Asunto: Ref.: Solicitud de Información Adicional para A/Ns 657635-7 presentada por el Vertedero de Chiquita Canyon (ID 119219) para los sistemas de tratamiento de líquidos de desechos peligrosos

Asunto: Solicitud de Información Adicional para A/Ns 657635-7 presentada por el Vertedero de Chiquita Canyon (ID 119219) para los sistemas de tratamiento de líquidos de desechos peligrosos

Tank Farm 9 Layout

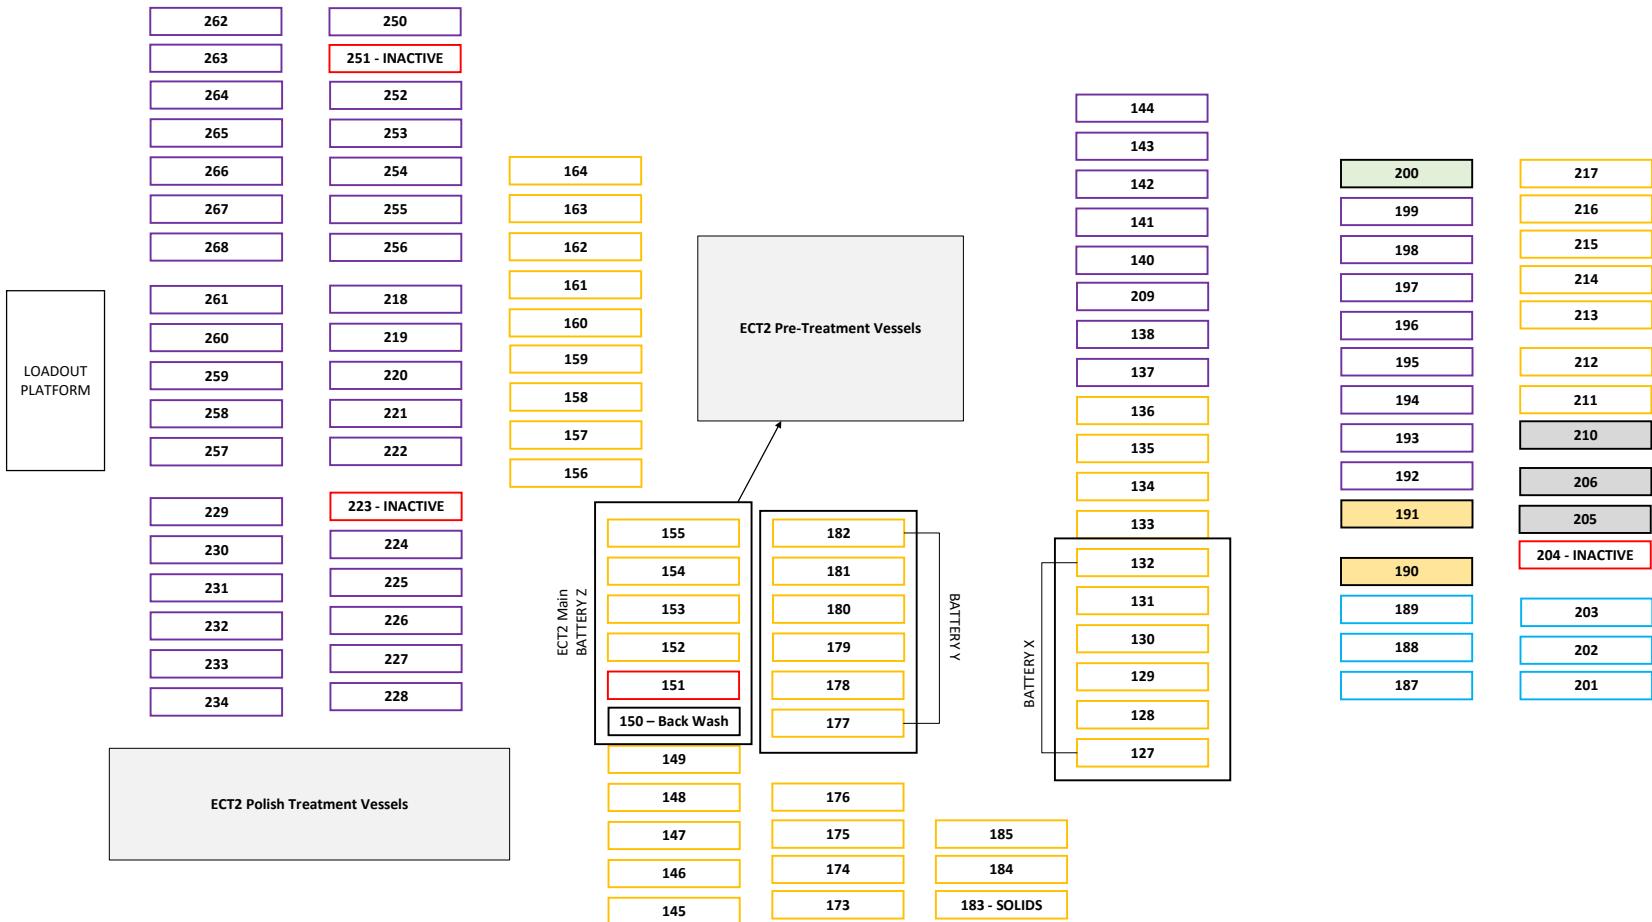
- * Para el sistema ubicado en el Parque de Tanques Nro. 9, se indica que tiene 4 depósitos/trenes de acero, por lo tanto, ¿hay un total de 12 depósitos de GAC (4 sets de depósitos de avance/retraso/pulido)? Por favor, confirme que no hay 2 trenes como se indicó en los detalles de Operación de Flujo Hacia Adelante ECT2. **Correcto, hay 4 trenes de 3.**

- * Para el sistema ubicado en el Parque de Tanques Nro. 9, ¿el sistema además retrolava? En caso de hacerlo, por favor, actualice el diagrama de flujo del proceso como corresponda. **Sí, el sistema además retrolava y el diseño adjunto muestra el diseño actualizado con el retrolavado. Está armado igual que el Parque de Tanques Nro. 7 ya que el retrolavado puede aplicarse a los depósitos de carbón y a los filtros de arena.**
